## 『第3回 検討とりまとめ』道路ネットワークのあり方について

### (1班)多摩堤通りから西側のエリア

【具体的な場所における指摘事項】

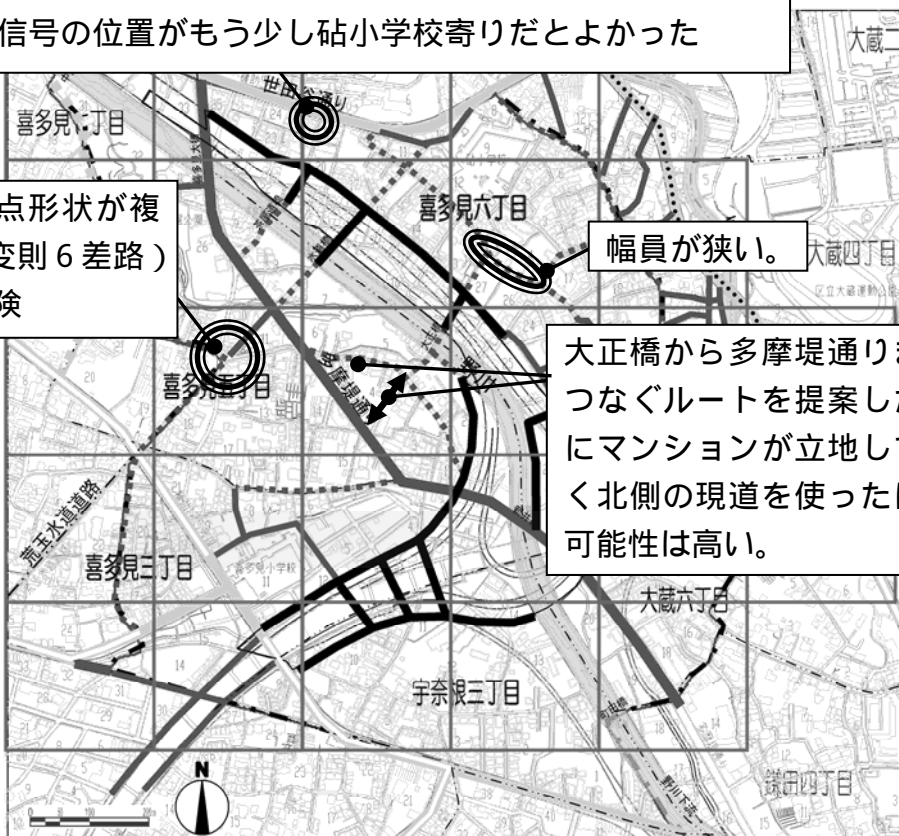
世田谷通りとの交差点の見通しが悪い  
信号の位置がもう少し砧小学校寄りだとよかった

交差点形状が複雑(変則 6 差路)で危険

幅員が狭い。

大正橋から多摩堤通りまで真っ直ぐつなぐルートを提案したが、路線上にマンションが立地しており、難しく北側の現道を使ったほうが実現の可能性は高い。
